### PROGETTO PER LA REALIZZAZIONE DI UNA DARSENA PESCHERECCI A SERVIZIO DELL'IMPIANTO DI STOCCAGGIO E TRASFORMAZIONE DEL PESCATO

INTEGRAZIONI DI CUI ALLA NOTA 31134  
DEL 5/10/2015 ARPAS

## RELAZIONE INTEGRATIVA

Figura 1 Foto satellitare stato di fatto - Vedi elaborato C

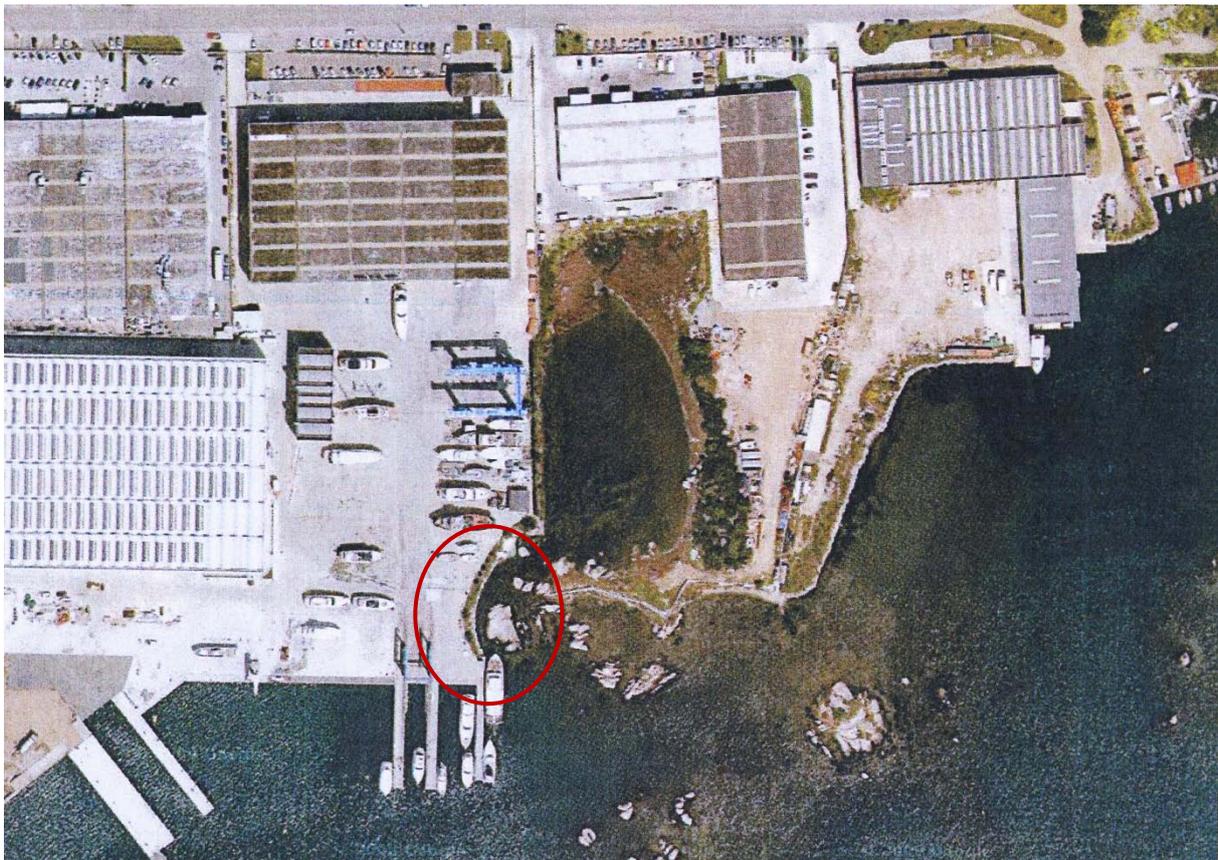
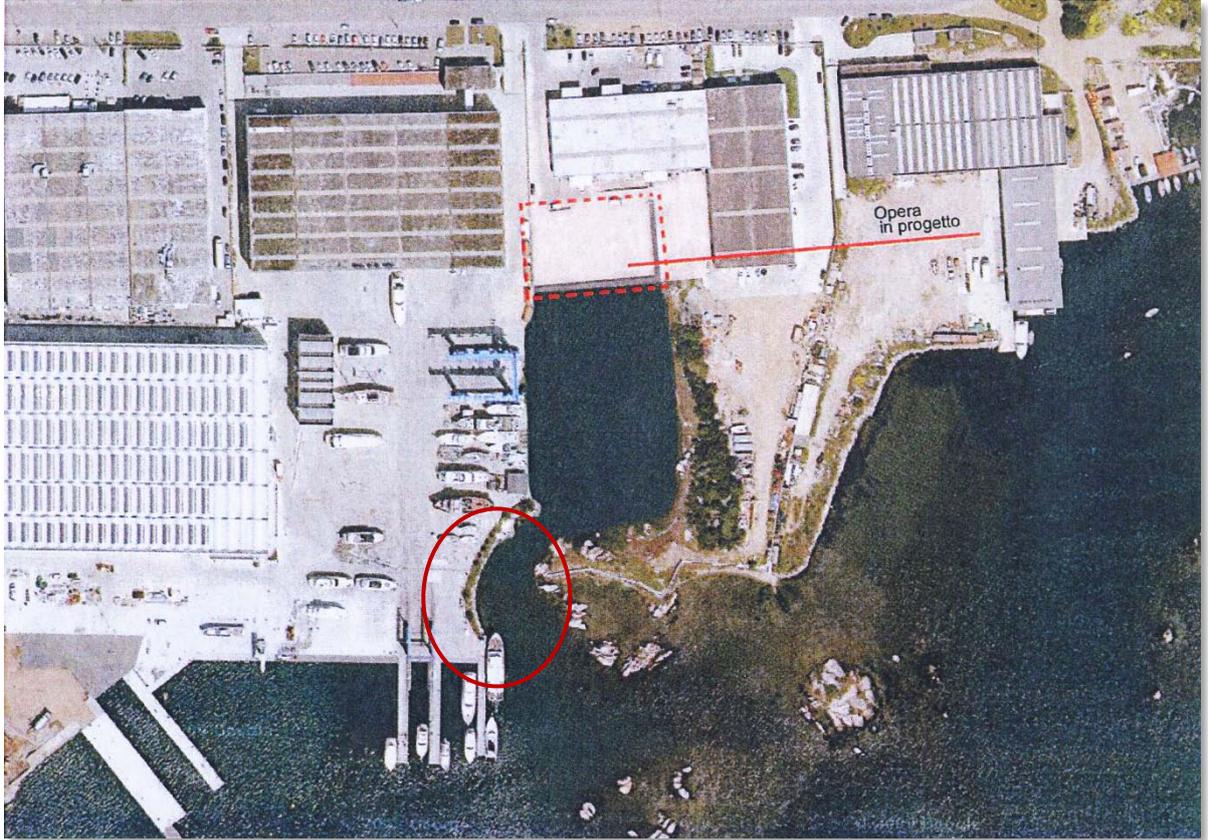
Prima di entrare nel merito dei punti a), b) e c) all'elenco riportato nella nota di cui sopra, si intende riferire in merito all'analisi del dettaglio dello stato di fatto per la quale la scrivente ha rappresentato nell'elaborato grafico 2 lo stato di fatto contenente le emergenze rocciose mancanti nell'elaborato grafico n.6, in quanto riferito ad una situazione di progetto e dove tali emergenze roccioso sono state rimosse.

Per maggior chiarezza è stata revisionata la relazione paesaggistica con una simulazione dell'intervento su foto zenitale dove quanto sopra risulta essere chiaro.
